Název veřejné zakázky: **Rekonstrukce budovy E – Nemocnice Děčín, o.z. – stavební práce**
Druh veřejné zakázky: veřejná zakázka na stavební práce
Režim veřejné zakázky: nadlimitní veřejná zakázka
Druh zadávacího řízení: otevřené řízení
Zadavatel: **Krajská zdravotní, a.s.**
se sídlem Ústí nad Labem, Sociální péče 3316/12A, PSČ 401 13,
společnost zapsaná v obchodním rejstříku vedeném Krajským soudem
v Ústí nad Labem pod spisovou značkou B 1550
Evidenční číslo: **4773/2025**

Vysvětlení zadávací dokumentace č. 1

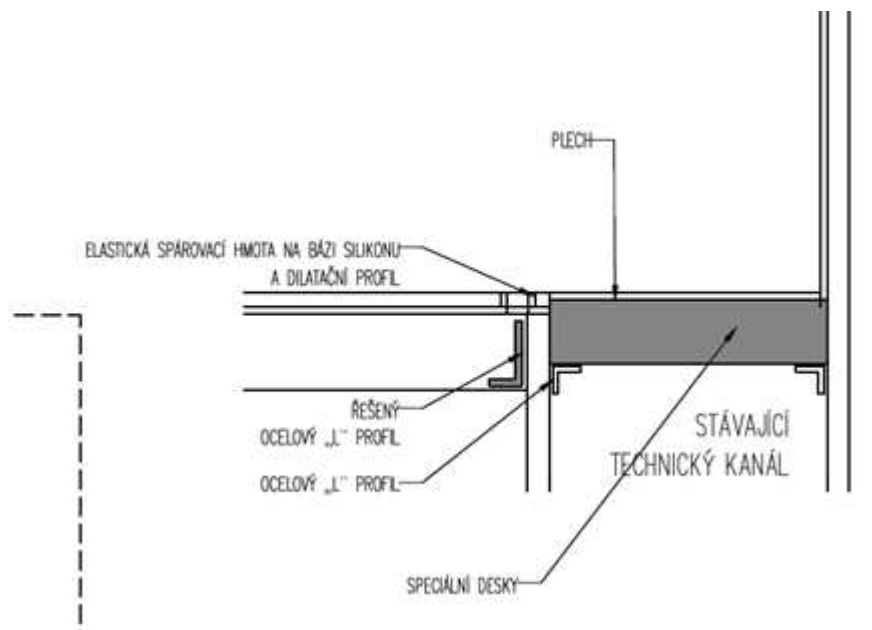
Dále v Tabulce podlah uvádíte skladbu D5, která by měla být uvedena v chodbě, kde se nachází kanál, tj. 051a, ale ve výkresu půdorysu 1PP uvádíte skladbu D3.

Podle skladby D5 by se mělo jednat jen o vyrovnávací stěrku, penetraci a nalepení dlažby. Není nám tedy jasné, proč je v nákrese uvedený L-profil, uvedený pod položkou č. 246. Pokud má být součástí podlah, žádáme o doplnění rozměru.

V místnosti 051a je skladba D3, skladba D5 je např. v místnosti č. 031 (jiná chodba).

Výrobek Z04 je spojen s podlahovou skladbou D3, je popsáný L výšky 120 mm – reálně bude přizpůsoben skutečné výšce podlahové skladby po vybourání.
